Kvalitetssikring på projekstadiet med Byggefejlregistrets Eksempelsamling vedr. projektering  
Til debat mellem byggefolk og til rådighed for lærerkræfter for vordende byggefolk

# 01 ETAGEHUSBEBYGGELSE

2. UDGAVE

**FIND PROJEKTERINGSFEJL**  
Giv erfaringer til undervisning

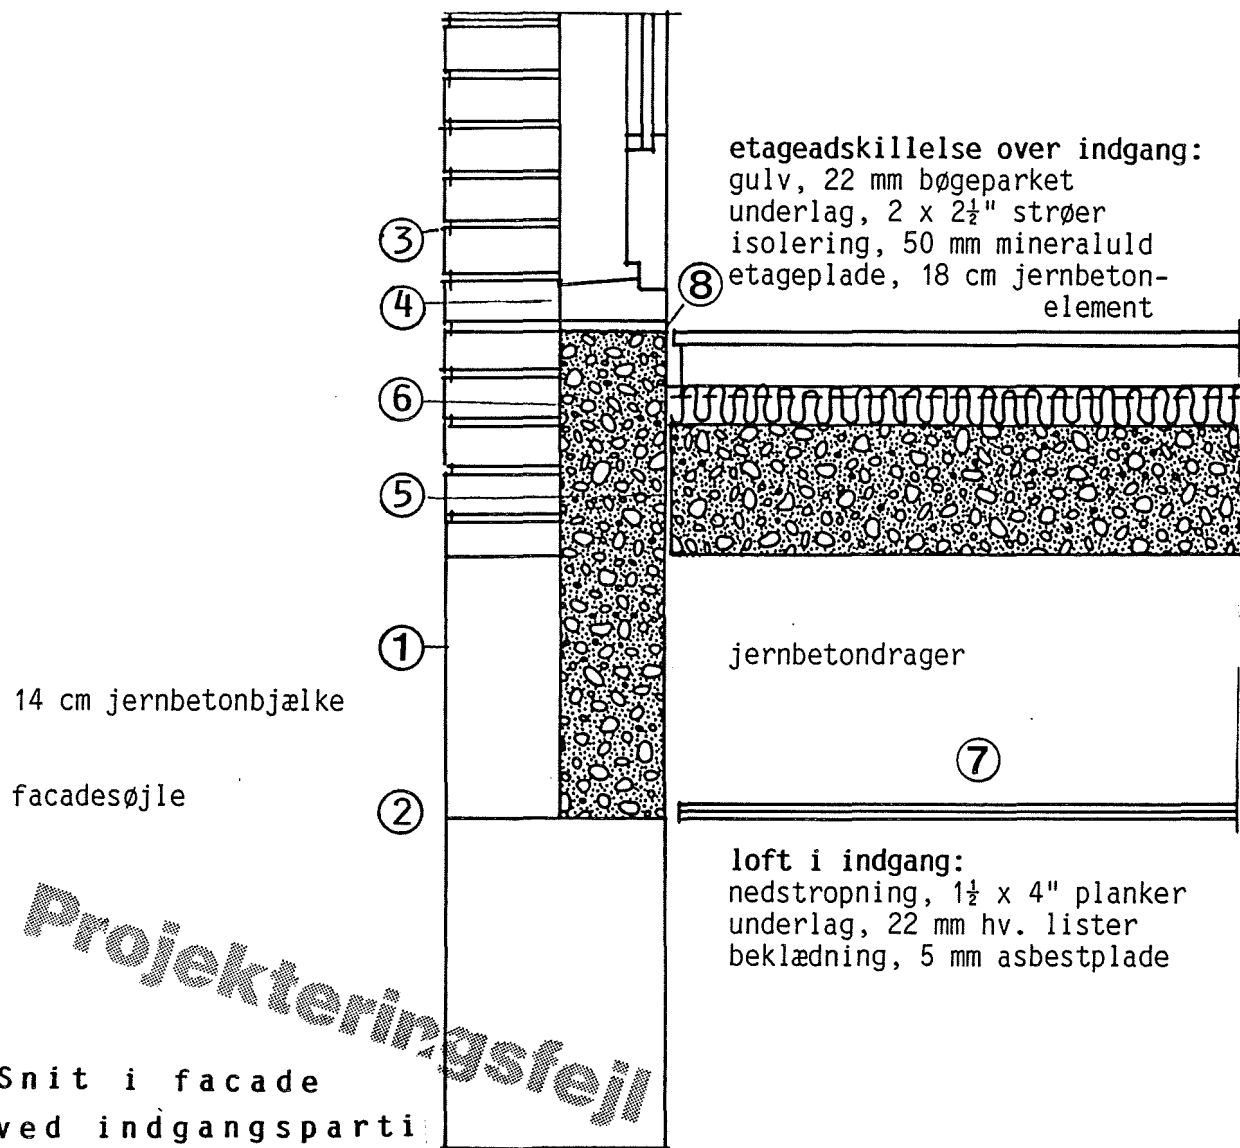
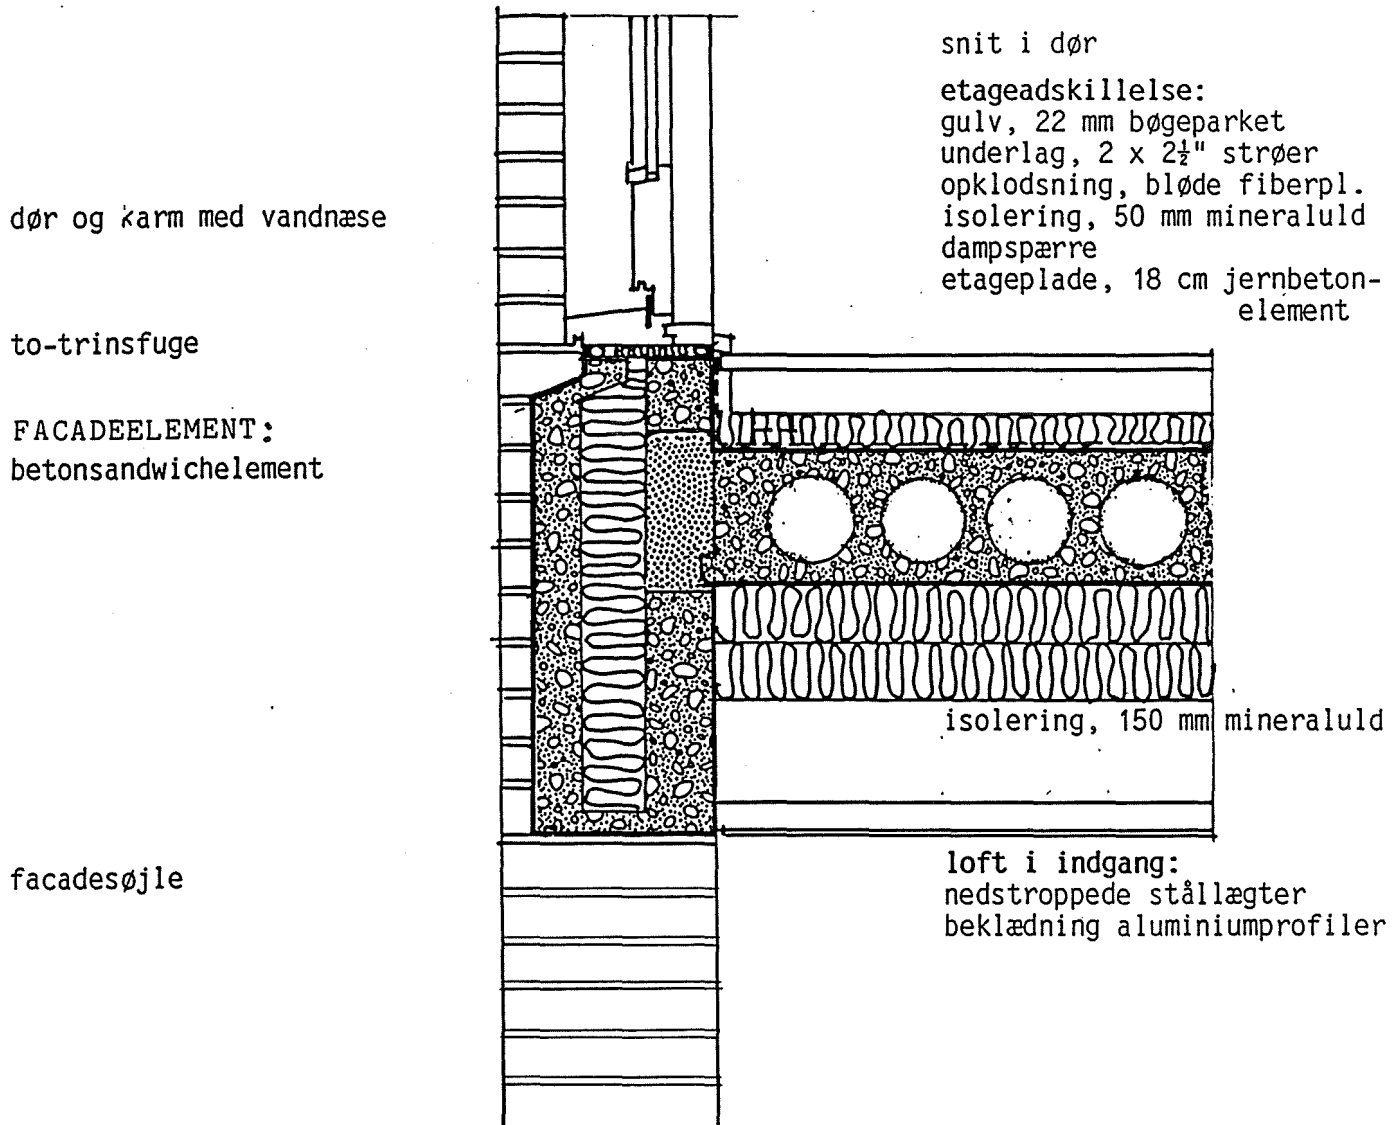
- ① murpiller er ikke ført til terræn isolering efter BR-72, se BR-82 kapitel 8.
- ② forkert lejeudformning for bjælke, (se Debatserie 7 udsendt af BYGGEFEJLREGISTRET)
- ③ skræbefuge bør anvendes ved Vesterhavet
- ④ drypnåse mangler på dør og underkarm, indadgående døre
- ⑤ betonsamling ikke løst
- ⑥ kulde- og lydbrø
- ⑦ redegørelse for loftkonstruktion og isolering mangler.
- ⑧ redegørelse for fuge under dør mangler.

#### Mangler og fejl på tegning og i tekst:

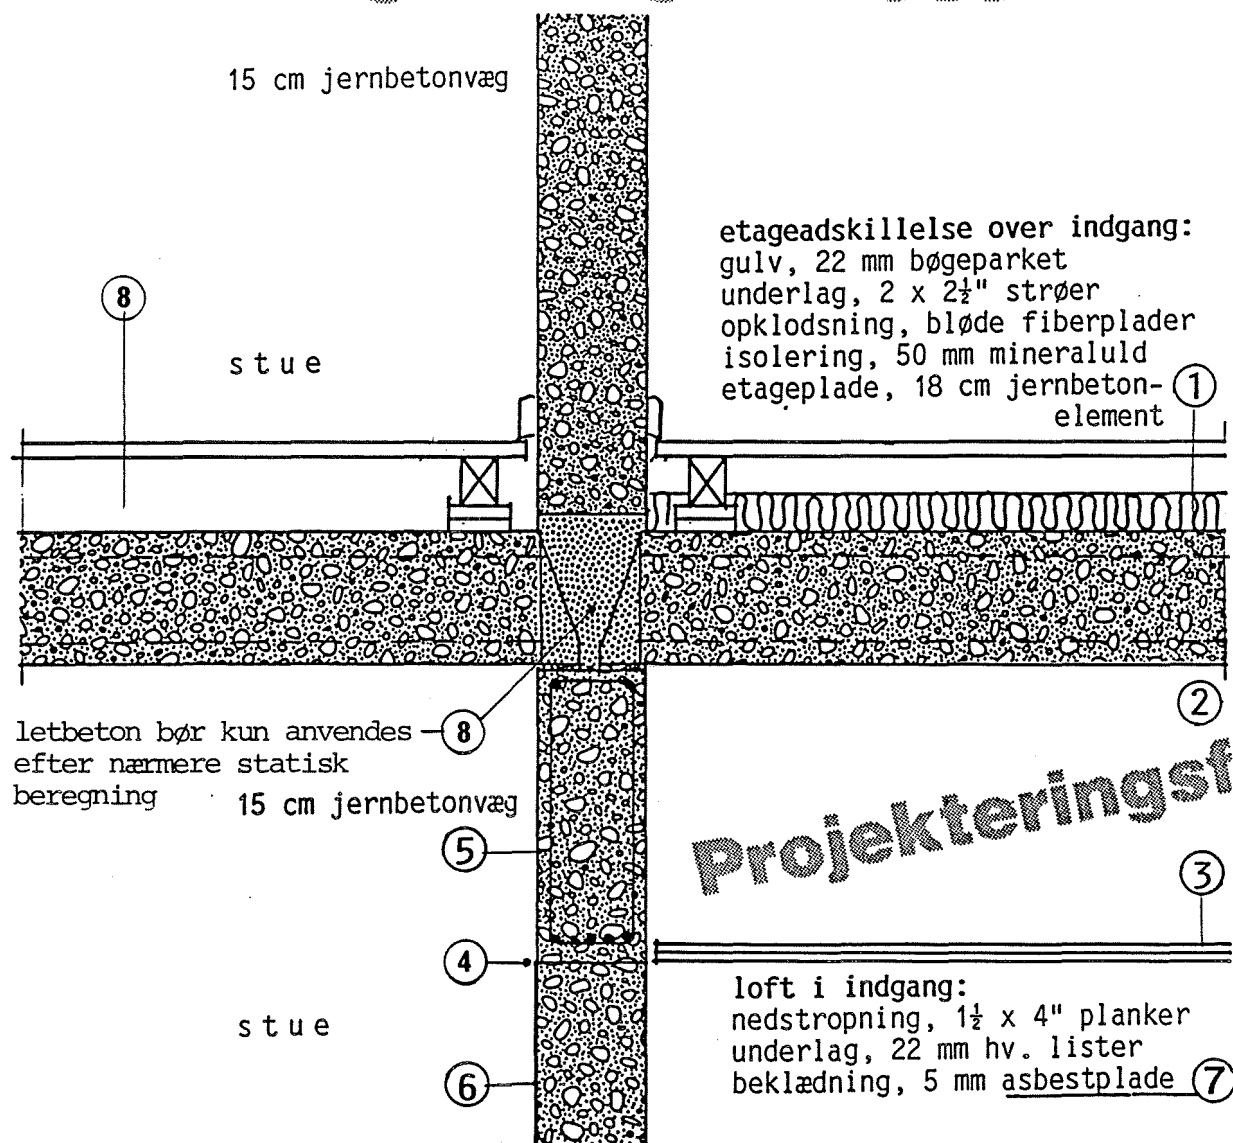
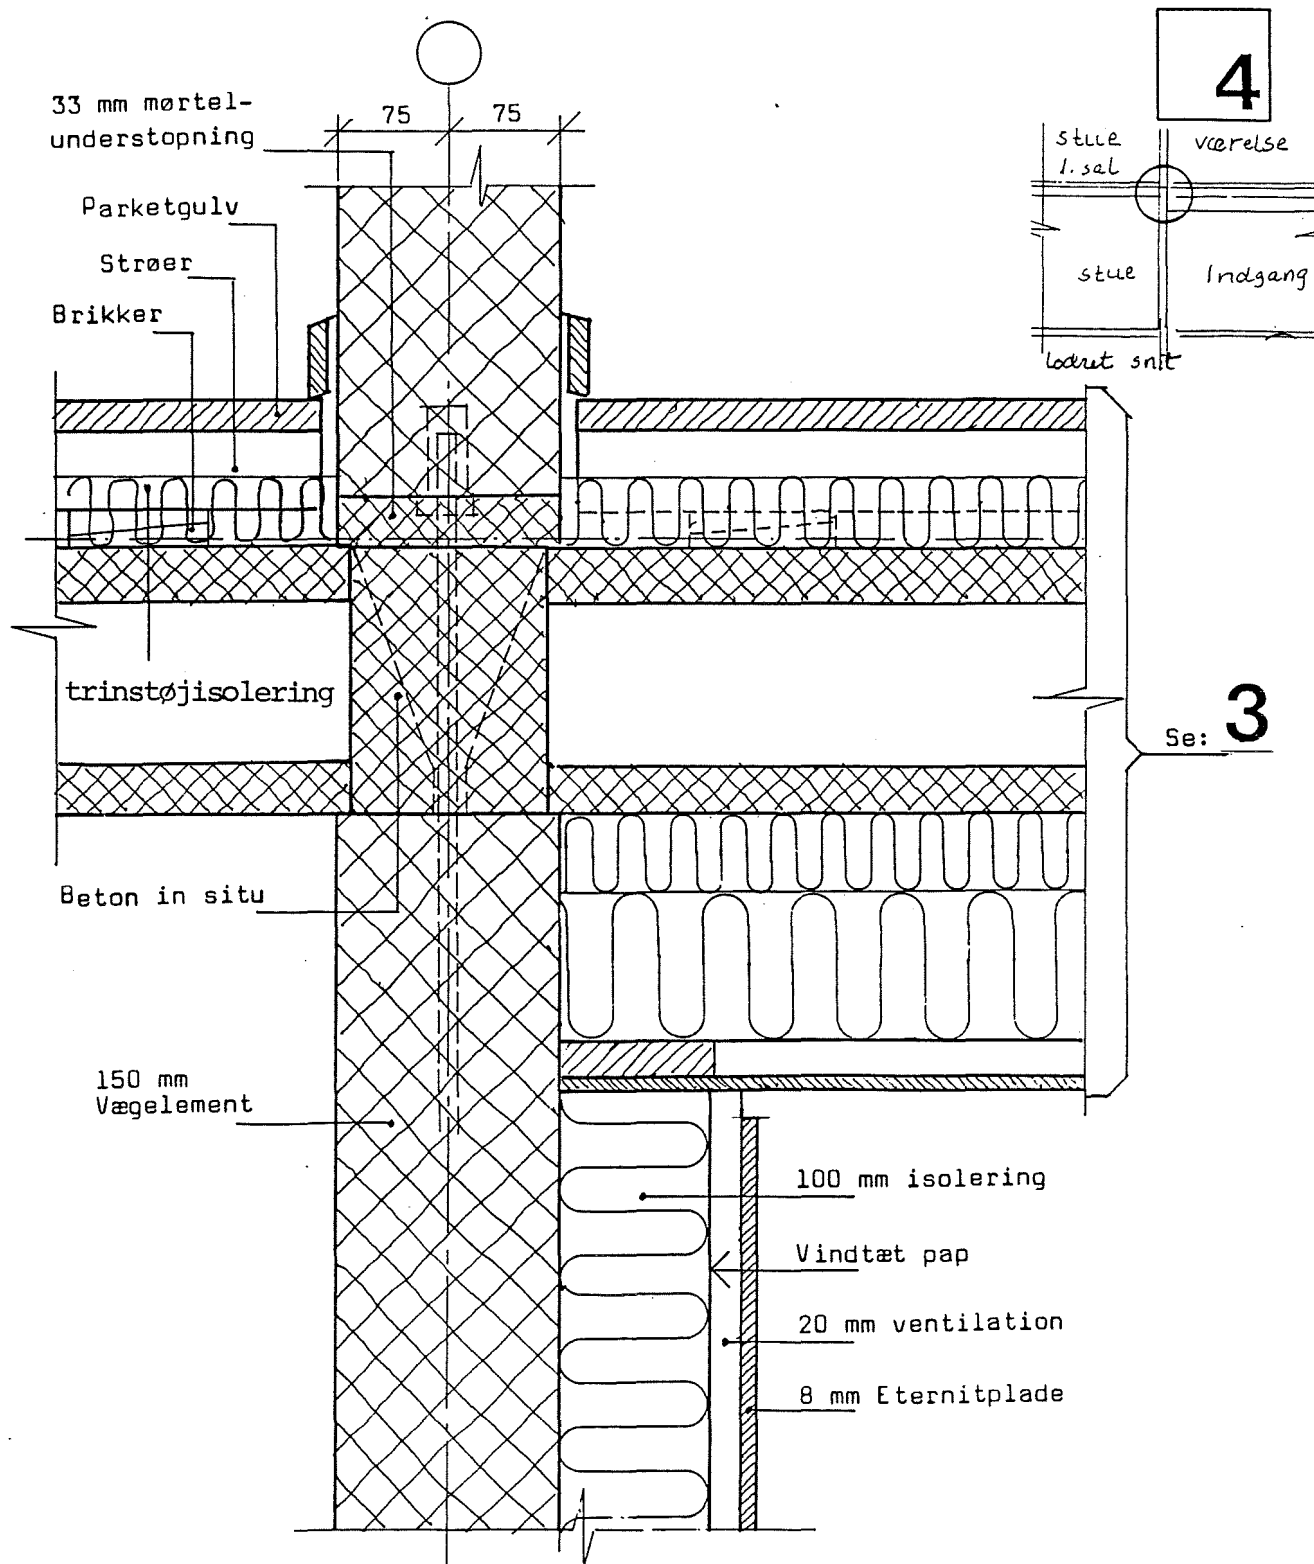
| ① dampspærre bør overvejes, isolering efter BR-72, se BR-82, kapitel 8.  | ④ fugeløsning mangler  |
